**Verslag huishoudelijke elektrische installatie op laagspanning en zeer lage spanning****Algemeen:**

Referentie: 005-20260810-03	Datum controle: 10/08/2026
Keurder: 005

Eigenaar: Onbekend	EAN-code: 541449206005091545
Adres installatie: Arnold Maesstraat 10 bus 9, 3500 - Hasselt	Nummer teller(s): 1SAG1105419871
Distributienetbeheerder installatie: Fluvius	
Datum uitvoering installatie:	☐ Vóór 01/10/1981 ☒ Tussen 01/10/1981 en 01/06/2020 ☐ Vanaf 01/06/2020
Type:	☒ Wooneenheid ☐ Niet-huishoudelijk ☐ PV ☐ Batterij ☐ Laadpaal

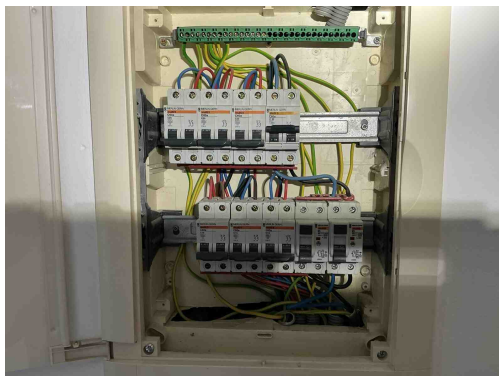
I01 - De waarde van de isolatieweerstand per kring dient tenminste 0,50 Mohm ($1000 \times U_{\text{test}}$) te zijn (Boek 1: 6.4.5.1).
Opmerking: Oa kring 4 C32

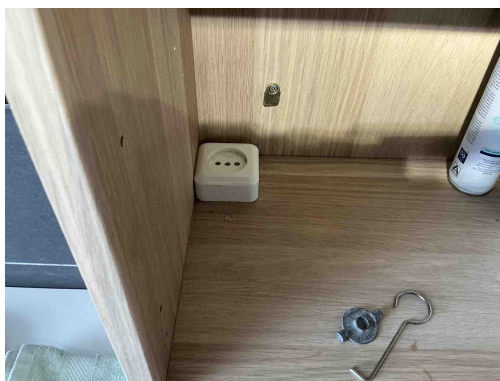
I01 - De waarde van de isolatieweerstand per kring dient tenminste 0,50 Mohm ($1000 \times U_{\text{test}}$) te zijn (Boek 1: 6.4.5.1).
Opmerking: Oa kring 4 C32

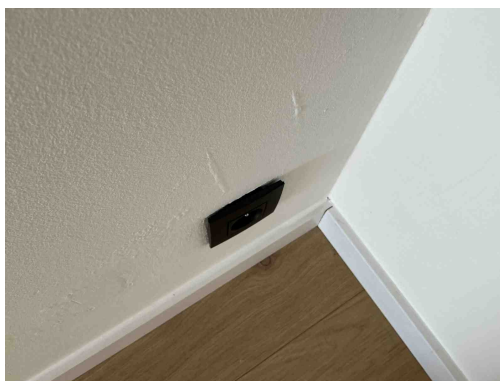
T13 - Opbouwcontactdozen en/of -schakelaars zonder achterplaatje mogen niet rechtstreeks op een brandbare ondergrond bevestigd worden (Boek 1: 4.3.3.5).

Opmerking: Oa badkamer kast

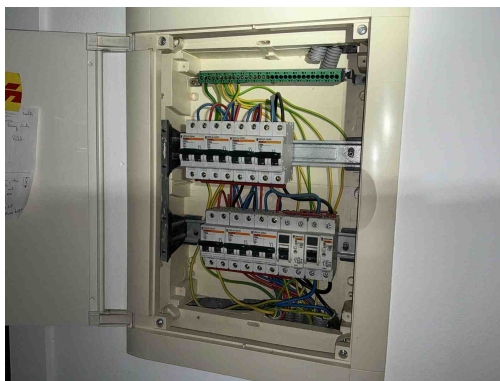
T10 - Bepaalde contactdozen en/of schakelaars zijn niet degelijk bevestigd (Boek 1: 1.4.1.3).
Opmerking: Oa woonkamer

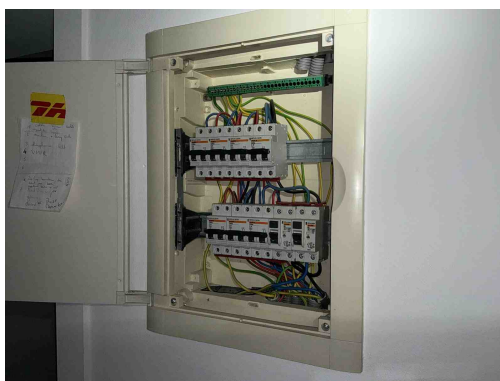
D04 - De hoofddifferentieelstroominrichting is niet verzegelbaar (Boek 1: 4.2.4.3).
Opmerking: Hoofddiff
